CARTA N° 014 – 2026 – HSCM

ASUNTO	: Presentación del Segundo Entregable – Orden de Servicio N° 4062-2026
REFERENCIA	: a) Orden de Servicio N° 0004062, de fecha 28 de agosto de 2026 b) Términos de Referencia – Anexo N° 3, Pedido de Servicio N° 8335, del 27 de agosto de 2026 c) Carta N° 013-2026-HSCM – Primer Entregable (Informe N° 007-2026-HSCM)

INFORME N° 008-2026-HSCM

Figura N° 3. Velocidad de infiltración básica representativa por sitio

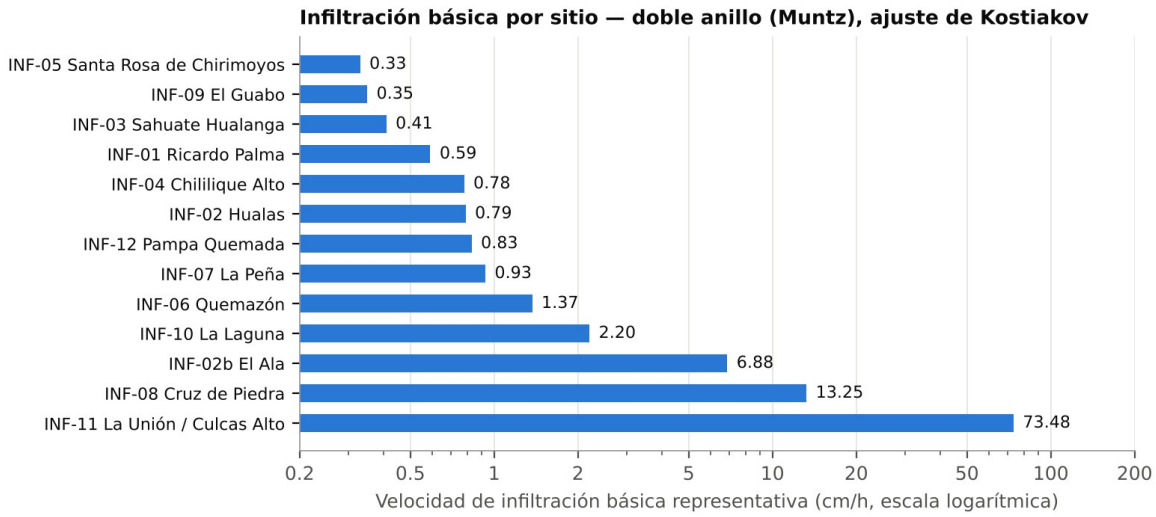
Fuente: Informe de Avance – Fase de Campo, Cuadro 19. INF-11 (2 repeticiones), INF-08 (4) e INF-02b (3) son indicativos (observación OS-04).

Figura N° A2.1. Velocidad de infiltración básica representativa por sitio (escala logarítmica)

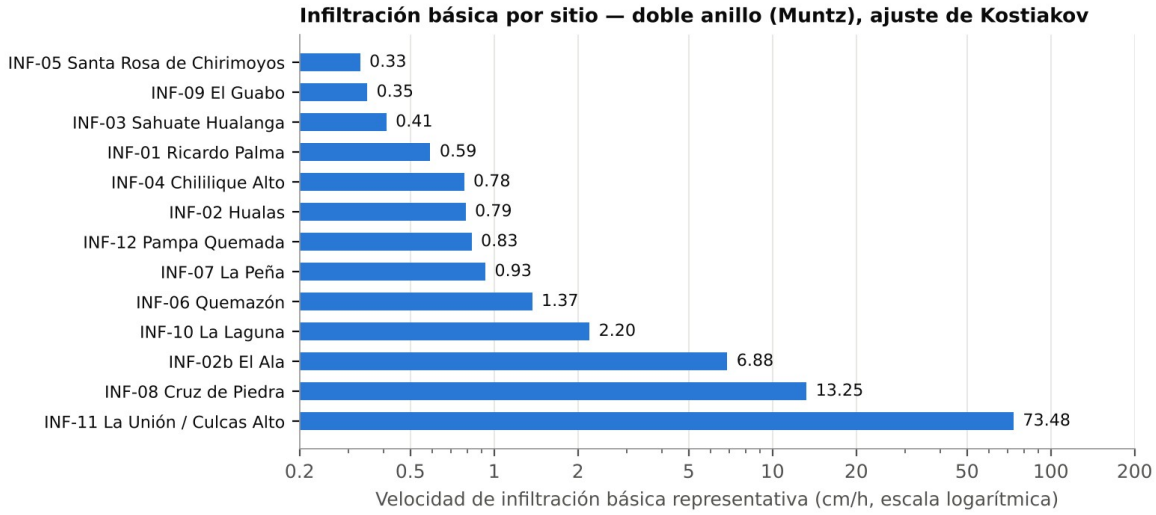
OS-06	A	12.4	En INF-02b (El Ala) la primera repetición (17.2 cm/h) se atribuye a flujo preferencial y eleva la velocidad representativa a 6.88 cm/h; las otras dos dan 2.17 y 1.55 cm/h.	Reportar la velocidad representativa con y sin la repetición atípica y justificar la adoptada.	E4
OS-07	C	15.2 y Cuadro 22	El laboratorio figura como UNALM (Entregable N° 2), LASPAF-UNALM (Plan de Trabajo) y «Valle Grande» (Plan de Trabajo Detallado del Perfil).	Acreditar el laboratorio efectivo, su acreditación vigente, la fecha de envío y la cadena de custodia de cada lote.	E3
OS-08	F	Cuadro 11	La fila del 20/09 y la fila de totales del itinerario están desalineadas.	Corregir el formato del cuadro.	E4
OS-09	A	5.4 y Cuadro 7	17 calicatas se reubicaron a más de 300 m; el par CAL-65/CAL-66 a 5.2 y 6.4 km del punto de gabinete.	Adjuntar la superposición de cada punto reubicado con el polígono V6 y la unidad de suelo (GDB), como evidencia de pertenencia.	E4
